付録 2

バスモックアップ評価会

東京都交通局深川自動車営業所 研修所訓練コース

さまざまな利用者を想定した 改良型都市向けノンステップバスのイメージ

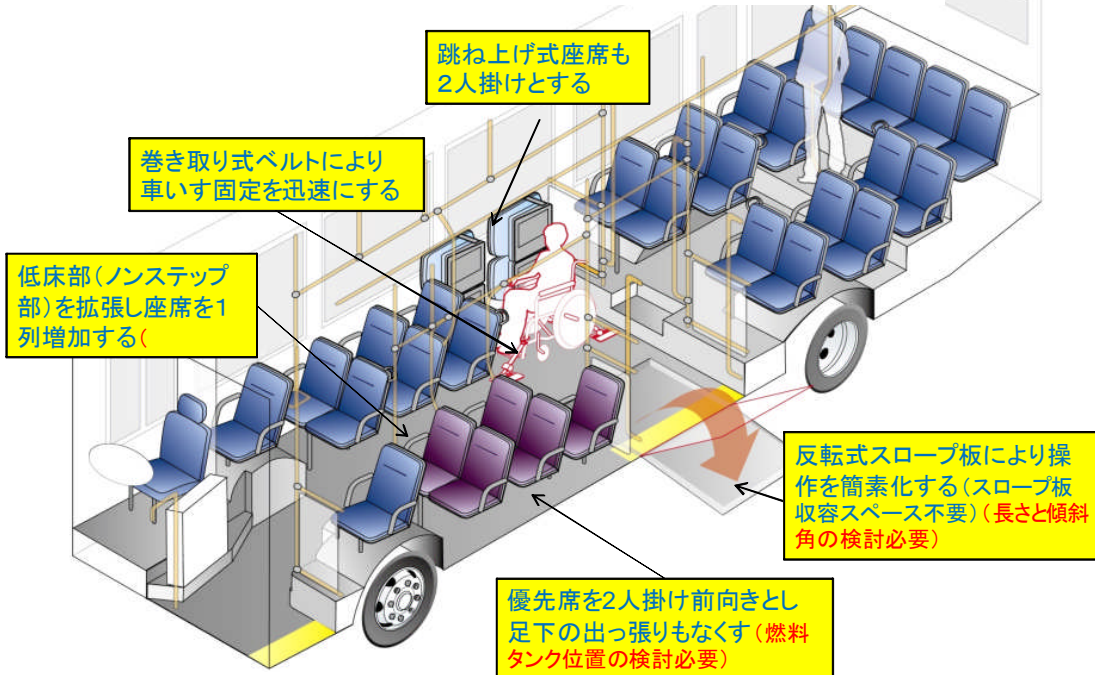
「これで良い」 31名 「狭すぎる」 2名

C 広々としておりラッシュ時でも車内移動が楽だと思われる

C 安全面、コスト等まったく情報がないので判断できないが、室内スペース確保というのならこれで良い

B 無理に車いす回転スペースを作り出すよりも、ターンテーブル等はどうか

C 車いすの仕様の標準化はできないものか

B 天井に握り棒が付いたほうが良い気がする

B 各席にスタンションがあっても良い

B 吊り革をもっと座席寄りに

B 吊り革は戸袋減少分に合わせて、窓側に10cm程度づらすと良い

B 車内広くするには、外開き良いが赤外リレー必要(戸先センサーだけでは不安)

A 雨が内側にかかる(開き時)

A 上部穴やアームをつかんでいたら危険

A 安全対策が不十分

A 挟み込み防止→戸先SWだけで十分か

B 上部の手指挟み込み防止(Gスライド)対策

A 開閉速度差が良いか検証要す

A Gドアの密閉性能(高速走行時)

A 開閉部に改良は必要

B 外開きドア下部リンク部カバー

B ノンステップ部6個は少ないかな。常時はね上げは1個だけかも、左側寄せすぎ?左肩きつい(右も)

A 燃料タンクから約600mmの室内への張り出し、200mm床上げをするとなると、前向き座席に乗車の際の乗りづらさ、場合によっては立席にも影響あるのではないか。

B 横向きのほうがすぐに座って頂けるからスムーズに発進できる

A ひじかけに体の横倒れ防止効果小さい

B 横向きにもう1座席追加

A 横向き座席小さい

A 常時跳ね上げは年寄りが上りづらいのでは

A 横向き座席(2人)が狭く、運転席側のスペース無駄ではないか

B 常時跳ね上げで座る時だけ広げ、手を離すと元の跳ね上げ状態に戻るのが良い(今の形は操作が硬く跳ね上げ時にも倒すにもやりにくい)

A 横向き二人用跳ね上げ座席ひじかけ出し忘れると危険。

B 電動車椅子使用者でも操作能力(回転、バック、角度調整)に差があるため、できるだけ簡単に乗り降りできる位置がよい、(とても時間がかかるので)ベストは入り口左手の優先スペース(ポールを可動式にできないか)

B 車いすの後に介助者用の簡易はね上げいすがあるとより良い

C 現状留められないのが問題であり、いくら半自動式でも意味が無い

A 金具の固定部ハイヒールとかどうか

A 巻き取りベルトを使用しない時のしまい方は（このままおくのは足元にじゃま）

A 強度、耐久性は

A ちょっと重いかな

A 重い

A 板の重量が重すぎる

A 段先は大丈夫か

A 引き上げ時の姿勢に無理がある

A 大きな板を反転させる為空間が必要

B 折りたたみ式になればなお良い

C イメージ的に広々とした感じがしない。現行より狭い（シート数少ないので当然だが）

A 車いす操作が上手でないと固定位置に車いすを持って行けないと思う（特に電動車いす）

A フロントタイヤハウス後通路幅は、実際狭くなるのでは（未測定なため不明）

A ベビーカーや手押し車など 2台以上になる場合狭すぎる

C 燃料タンクにより、こんなに上手くいくか

B 吊り革は両側千鳥配置でどうか

B 吊り革が顔にあたるので、高い所と低い所を分けてもいいのではないか

A 吊り革が低く感じる

A 優先席後のステーションを改善すべき

B 中扉前の握り棒は、少し窓側に移しても良いのではないか

B 握り棒（扉前側の位置）をもっと壁寄りにする事が可能であれば、自由度が高まるが可能か

A ドアの手動開閉難しかった、靴先も挟んだ

A 非常コックの操作性、戸先スイッチが下部になく、足が挟まってしまう

A 外開きドア安全性確認要

B 開く時のセンサー設置(車体に手や体が触れたときに開いた場合)

A 外開きドアの防水性チェック必要

A 強度的に不安を感じる(貧弱)

B 優先席を左にまとめず左右で前にもってきても良いのでは(お年寄りには前に行きたがるので)

B この座席ピッチで2人掛けは奥の人の出入りがきつい、1人掛けないしピッチを広げた方が良い(座席を少なくしても)

B 二人掛けは出入りが狭くて特に高齢者は大変、2席を15cmほどずらして(窓側を前よりに)作る方が良いのでは

B スラント配置も検討してはどうか

A 座席間隔が狭いので、奥の人が出づらい(奥に座りたがらない)

B もっとアップライト(座面高さ高くしてより立ち姿勢に)姿勢のして前後スペースをかせいではどうか

A 肘掛が後過ぎて立ち上がり時、支えにくい

A 間隔が狭すぎるため、出入り時に顔の前をお尻が通る形になるので快適でない

A 車いす利用時は最大4人(座っている人)の移動を伴う(心理面で)

B 一人掛け跳ね上げのほうが良い、車いす取回しがしやすくなるならば

B 跳ね上げた時に、車いす利用者の上半身部に物が無い状態の方が好ましい(安全性の点で)

B 向かい側で固定するより入ってすぐ左側のスペースが良いのでは

B 進入時、まわりにぶつかることがあるので、衝撃吸収マット等が必要ではないか

B これで良いが車内取り回しスペース(足さばきスペース)欲しい(折りたたみシートの下側を凹める、前側シート下部切り上げる)

A 中ドア前方側の仕切り板、ポール幅が広すぎる

A 巻き取り機の耐久性が重要(蹴られる、汚れる、濡れるなど)

A 床部のベルトのフックの出っ張りが気になる

A 床部の強度は

B ヒンジの突起をなくす、スロープ先端収納部(左側)の突起をなくす

A 収納部先端の段差

A 段差3ヶ所良くない

A 歩道のない郊外部ではスロープの長さが短く傾斜が急になる、長さについては検討必要

B 三つ折ボードのような軽い材質のものが使用できればもっと良かったのでは
